Addendum Addenda

No./No 2

Project Description / Description de projet U-61 Asbestos Containing Fireproofing Removal and Cladding Replacement		
Project No./No de projet 5698	Departmental Representative / représentant ministériel Benoit Huot	Date 15 Dec 2020
Solicitation No./N° de sollicitation 20-58082		
Notice: This addendum shall form part of the tender documents and all conditions shall apply and be read in conjunction with the original plans and specifications.		
Nota: Cet addenda fait partie intégrale des dossiers d'appel; toutes les conditions énoncées doivent être lues et appliquées en conjonction avec les plans et les devis originaux.

PROJET : PROJET NO. = 5698
ÉDIFICE U-61 (CAMPUS UPLANDS)
U-61 AMÉLIORATIONS EXTÉRIEURES DE LA PARTIE SUPÉRIEURE DU
REVÊTEMENT DU TARMAC AVEC TRAVAUX DE DÉSAMIANTAGE

20 PARAPET ARRIÈRE À LA PORTE VERTICALE
A09 1:5 VUE EN COUPE

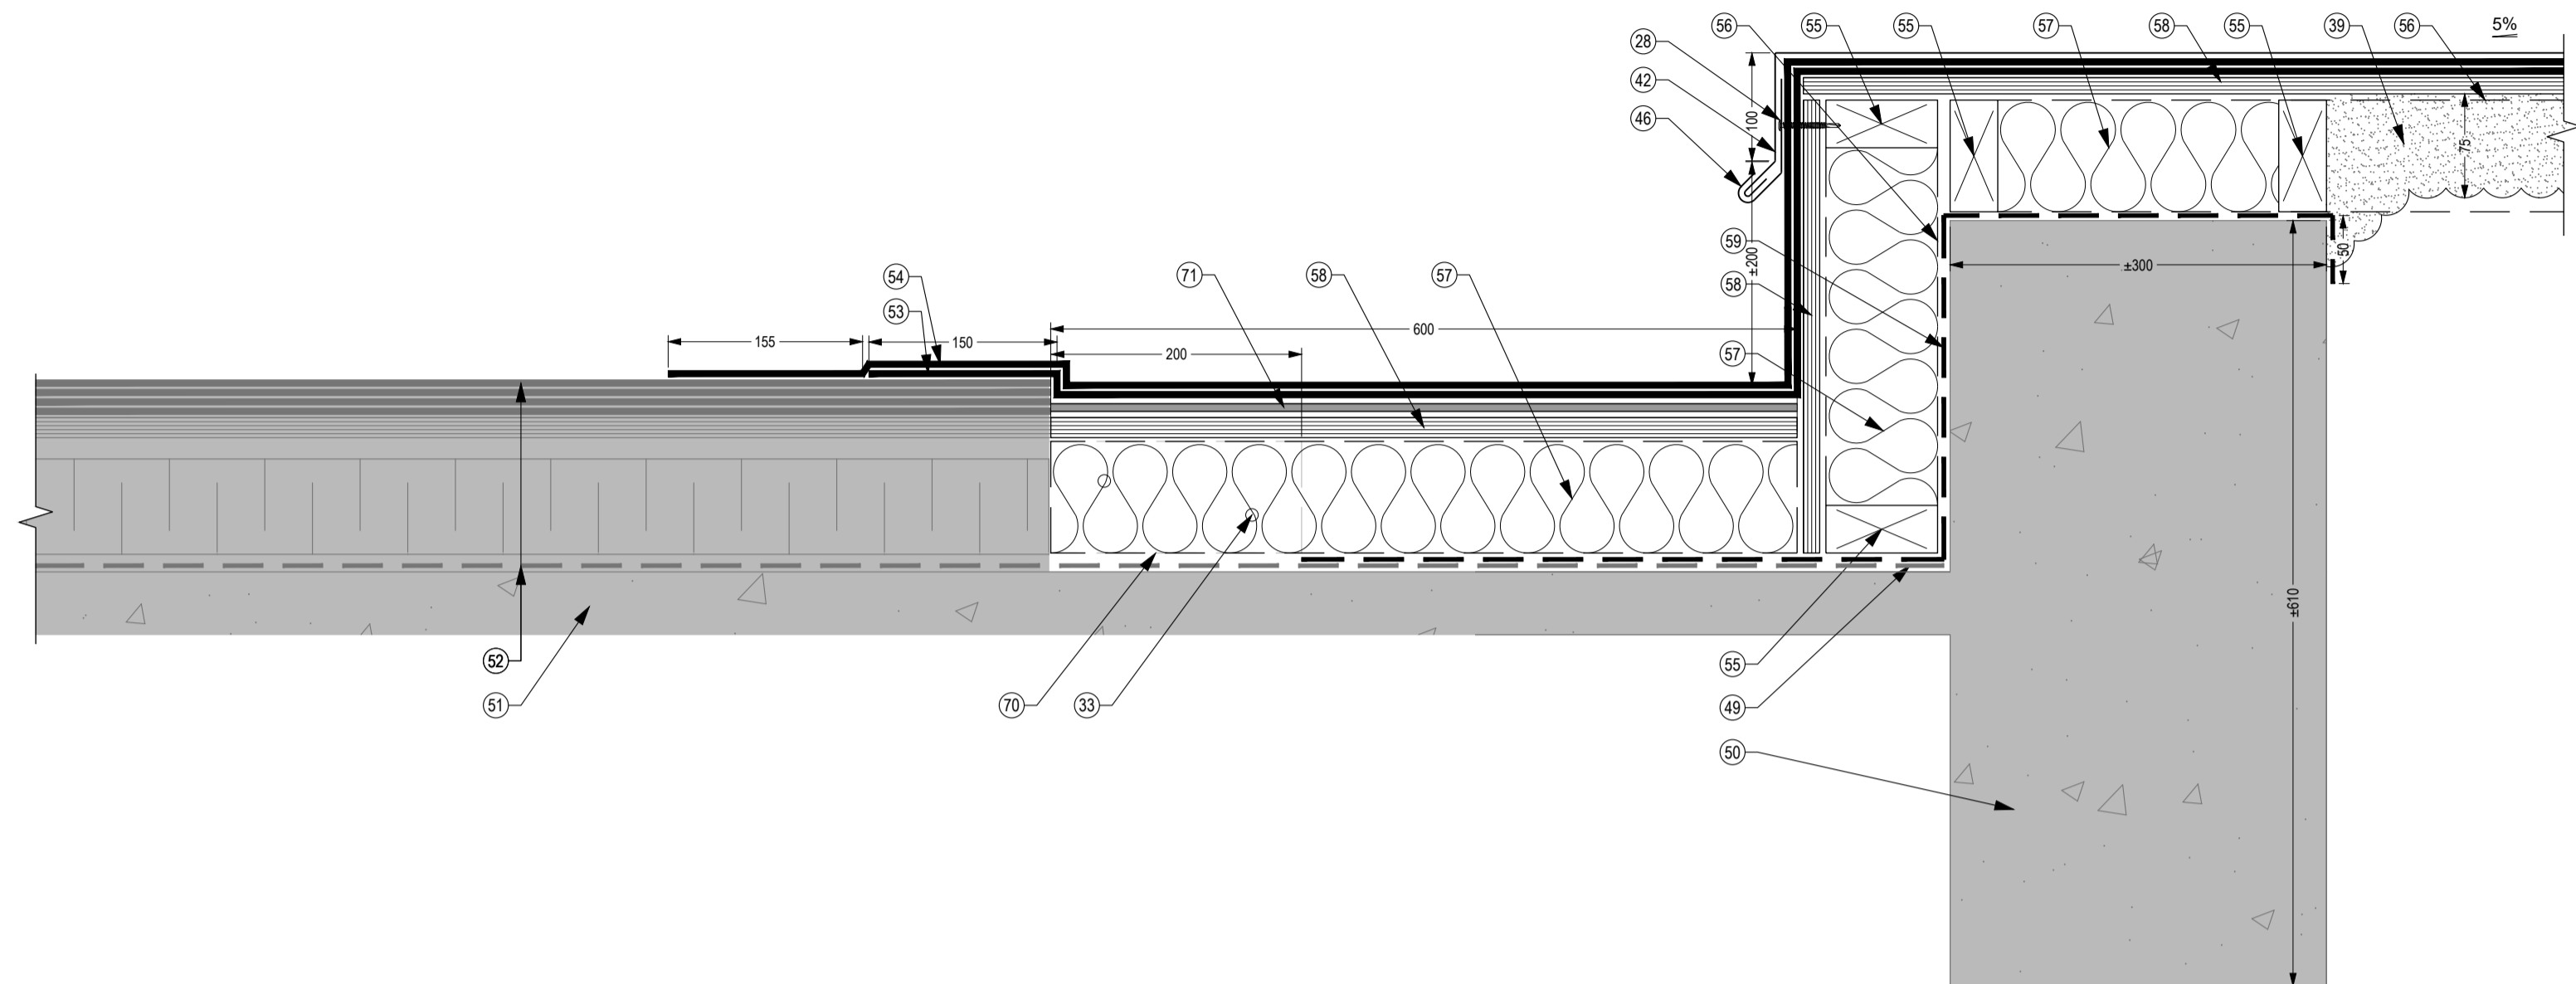
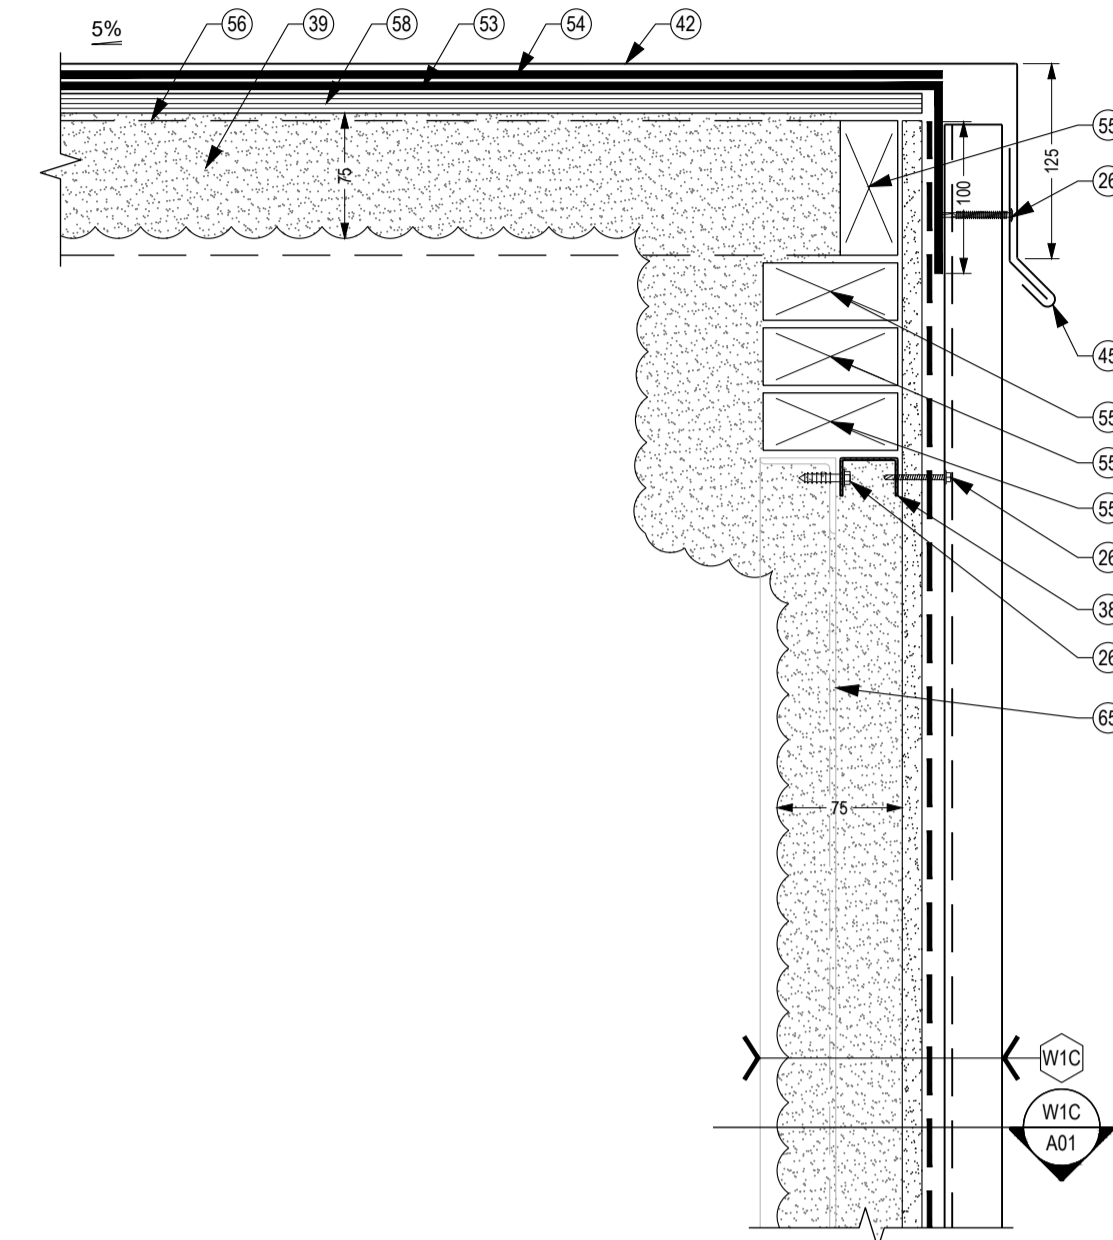
La note architecturale 56 indique un block de bois de 38x89 mais le détail 20 & 21 A9 ont une flèche qui pointe à une ligne pointillée. Veuillez clarifier.

La ligne pointillée indique que morceau de bois

The dashed line indicates that there is a stud support assembly at this location. Note 56 is correct and reads: "38 mm x 89 mm WOOD STUDS @ 400 mm C/C."

38 TERMINAISON LATÉRALE DU TOIT AU MUR DE BÉTON
 A12 1:5 VUE EN COUPE

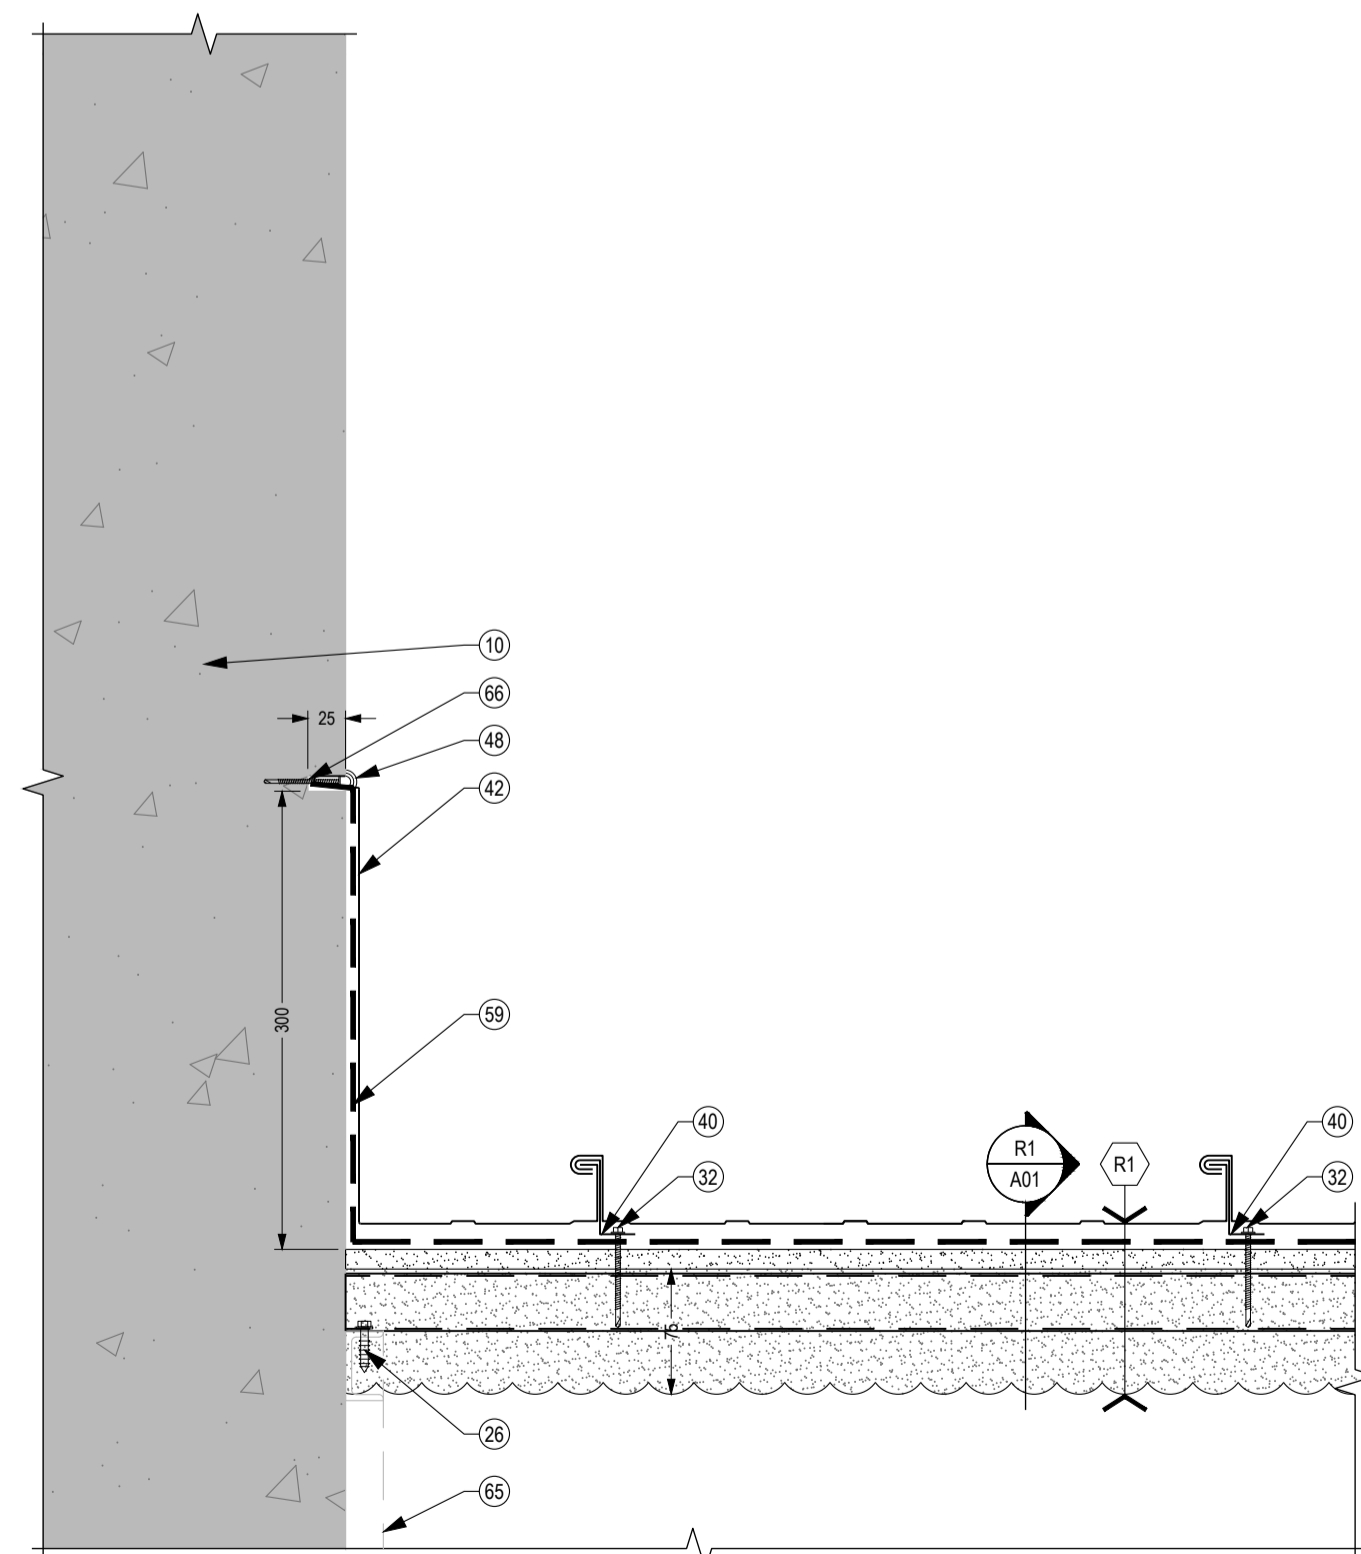
Le détail architectural 38A12 note un trait-de-scie dans le mur béton existant à la jonction avec le toit de métal. Les sections 16 & 17 A08 démontre un revêtement métallique sur les murs de béton. Veuillez clarifier s'il y a un revêtement à installer par-dessus le solin mural / trait-de-scie puisque ce n'est pas démontrer sur le détail 38.

Il n'y a pas de revêtement métallique à installer par-dessus le mur de béton. Les sections 16 & 17 du détail 15/A08 ont été ajustées. Les sections 16 & 17 montre le revêtement sur les côtés de la portion centrale du hangar.
